Twardogóra, dnia 05.07.2019 r.

IT.271.14.1.2019.AK

Gmina Twardogóra działając zgodnie z art. 38 ust. 1 i 2 ustawy z dnia 29 stycznia 2004 roku Prawo zamówień publicznych (t.j. Dz. U. z 2018 r. poz. 1986 z późn. zm.), udziela poniżej wyjaśnień treści Specyfikacji Istotnych Warunków Zamówienia sporządzonej w postępowaniu o udzielenie zamówienia publicznego pn. „Przebudowa drogi gminnej – ul. Parkowa w miejscowości Goszcz”, w zakresie pytań złożonych przez Wykonawcę.

Obetonowanie przepustu Ø80cm w km 0+624,67

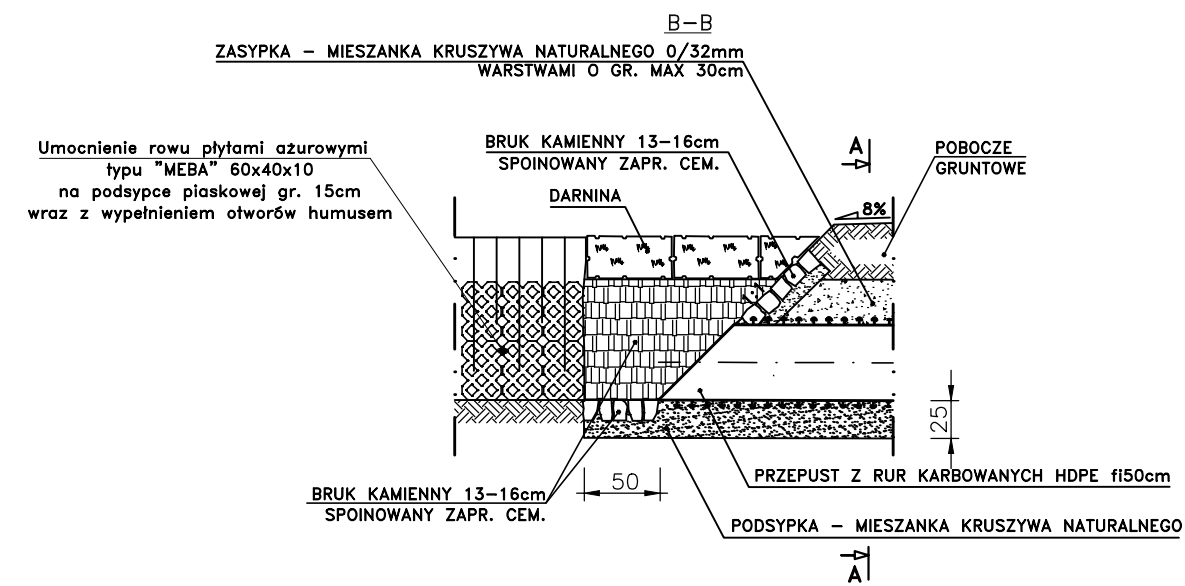
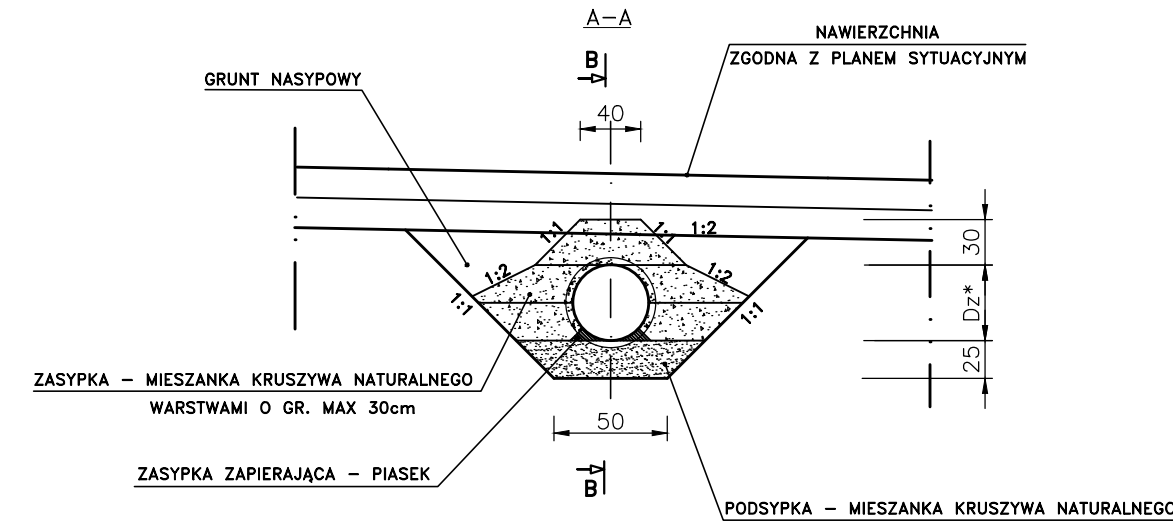
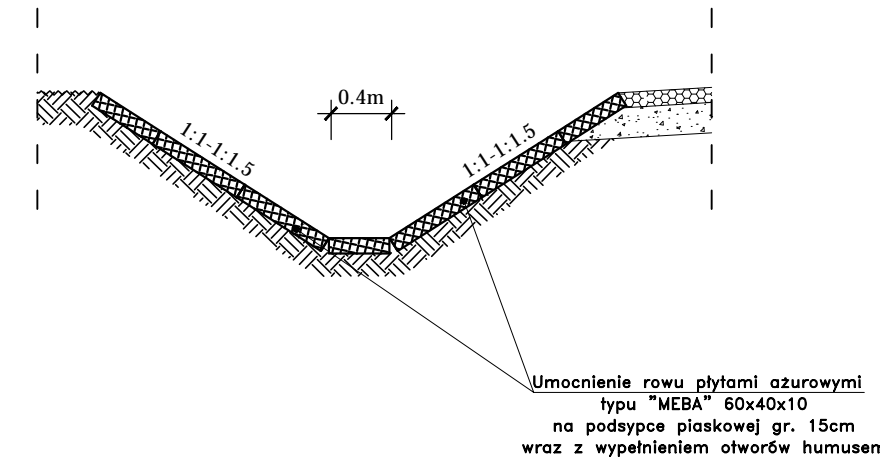
Prosimy o uzupełnienie Dokumentacji Projektowej o opracowanie branżowe dotyczące remontu dla przepustów w km:

- 1) 0+496,44
- 2) 0+507,45
- 3) 0+624,67

Zamawiający przekazuje w załączeniu uzupełnienie projektu o szczegółowe rozwiązanie.

Remont utrzymaniowy istniejących przepustów:

- km 0+624,67 - Ø80cm, w/g niniejszego rysunku,
- km 0+507,45 - uzupełnienie ubytków umocnienia wlotu i wylotu betonem mostowym B-30,
- km 0+496,44 - rozbiórka istniejącego rowu krytego i wymiana rur w/g przekroju A-A, uzupełnienie ubytków umocnienia wlotu i wylotu betonem mostowym B-30,
